VYSVĚTLENÍ ZADÁVACÍ DOKUMENTACE Č. XVII

Název veřejné zakázky:	Revitalizace zimního stadionu v Třebíči
Evidenční číslo ve VVZ:	Z2022-031678
Evidenční číslo zadavatele:	22030033
Druh veřejné zakázky:	Stavební práce
Režim veřejné zakázky:	Nadlimitní režim
Druh zadávacího řízení:	Otevřené řízení
Název zadavatele:	Město Třebíč
Sídlo zadavatele:	Karlovo nám. 104/55, 674 01 Třebíč
IČO zadavatele:	00290629
Právní forma zadavatele:	801 - obec nebo městská část hlavního města Prahy
Zastoupení zadavatele:	Miloš Hrůza, místostarosta, pověřený na základě usnesení zastupitelstva města č. 9/6/ZM/2018 ze dne 20.11.2018
Adresa profilu zadavatele:	https://zakazky.trebic.cz/

SO 11 TERÉNNÍ ÚPRAVY AREÁLU – záporové pažení

Schéma – půdorys:

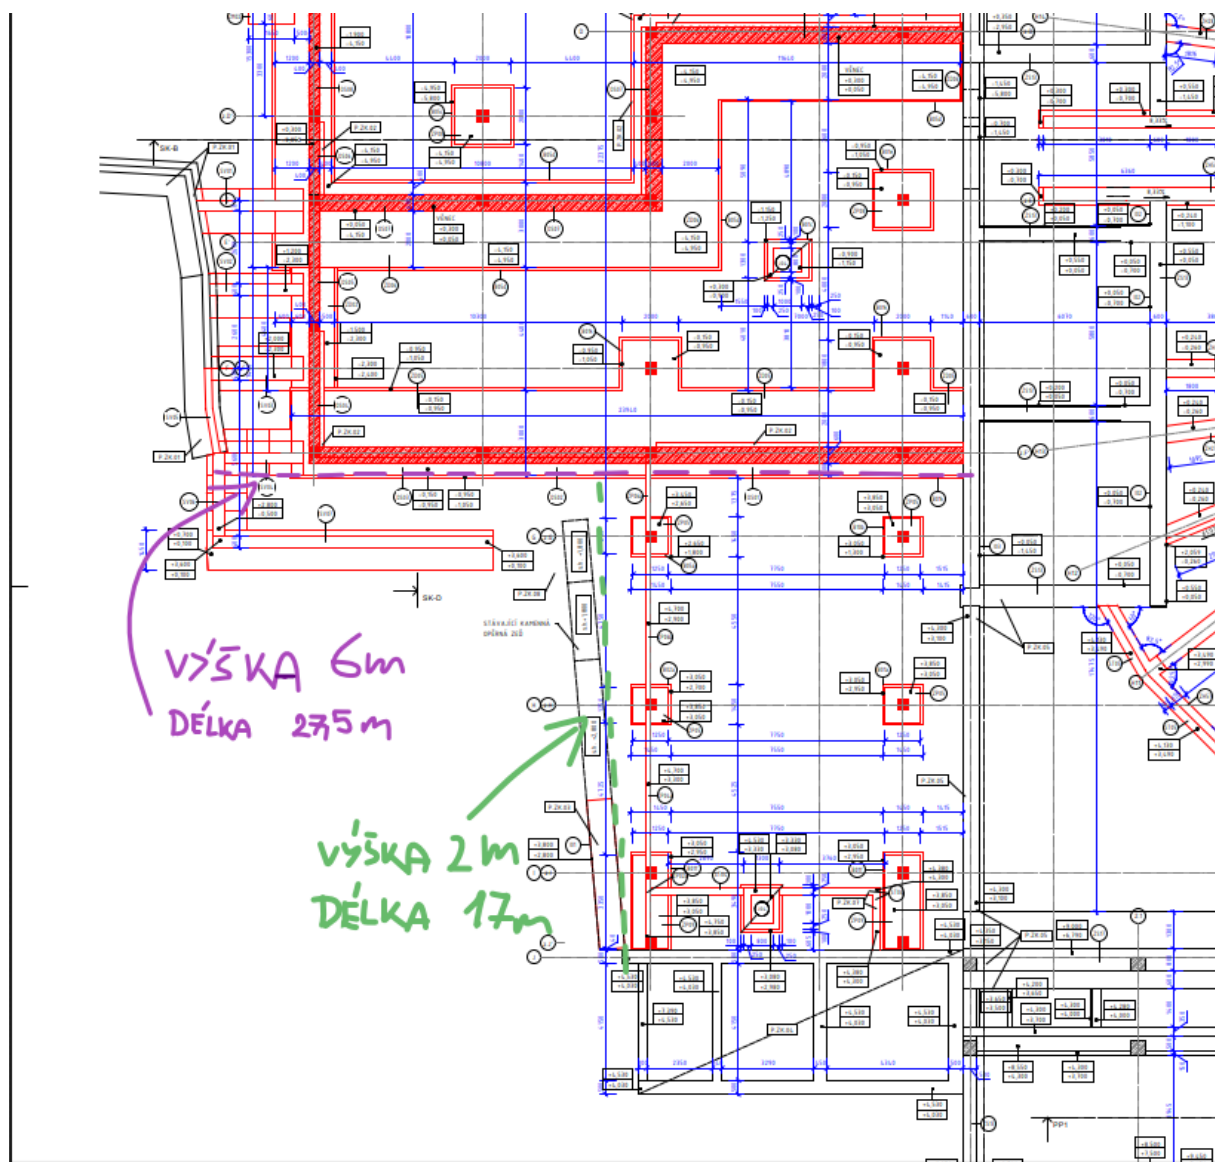
V technické zprávě je uvedeno: V rámci zajištění stability svahu a stávajících okolních objektů u západní přístavby je uvažováno s využitím záporového pažení. V ose G v rozsahu z.6 až 1 je uvažováno s využitím záporového pažení délky 27,5 m a výšky 6 m. Dále je uvažováno se záporovým pažením o délce 17m a výšce 2m při stávající kamenné zídce, až k zdím objektu č.p.1 (osa z.4). Nicméně při realizaci je nutno provést doplňující průzkum (IGP) tohoto místa (počty sond stanoví geolog). Způsob zajištění stavební jámy při provádění je zodpovědností vybraného dodavatele.

Zadávací dokumentace neobsahuje PD řešící záporové pažení.

Z výše uvedeného vyplývá, že zadání této části zadávací dokumentace je nedostatečné. Bez přesnější projektové dokumentace nelze cenu zodpovědně stanovit.

Prosíme o upřesnění, dopracování projektové dokumentace záporového pažení.

V rámci projekčních prací nebylo možné z důvodu existence stávajících budov, zachování provozu a nemožnosti přístupu provést v tomto prostoru inženýrsko-geologický průzkum. Jediný provedený vrt se nachází před těmito budovami směrem do ulice (viz IGP), veškerý další průběh směrem do svahu k zástavbě rodinných domů je pouze odborný předpoklad projektanta.

V rámci projektování byly do soupisu stavebních prací, dodávek a služeb vloženy položky týkající se záporového pažení jako rezerva, kdyby se v této oblasti nacházely nestabilní zeminy, které by bylo nutno zapažit, aby nedošlo ke sesunutí nebo poškození okolních objektů.

Dle odborného názoru autorizované statika Ing. Žižky, se v této části budou nacházet spíše pevné horniny, či skalní podloží, které bude stoupat v rámci okolního svažitého terénu směrem k uliční zástavbě.

Po provedení demolice stávajících objektů a při postupném vytváření stavební jámy, bude odhalen skutečný stav. Následně bude odborně rozhodnuto, jak postupovat dále a jaké bude případné opatření zajištění svahu a okolních objektů. Je možné, že uvažované pažení bude nahrazeno levnějšími variantami (například hřebíkováním svahu), případně vypuštěno zcela.

Pro lepší představu technického řešení přikládá zadavatel schematické zakreslení oblasti uvažovaného záporového pažení a schematické řezy předpokládaným pažením.

- Pramencové kotvy vč. Pažnice 2xU300 délky 2,3 m – 10 ks
- HEB 240 (délky 3,5m) – 10 ks
- HEB 240 (délky 7,5m) – 16 ks

- Základní popis, specifikace a výměra byla zachována
- Byl změněn pouze ocelový profil pažnice z HEN 160 na HEB 240
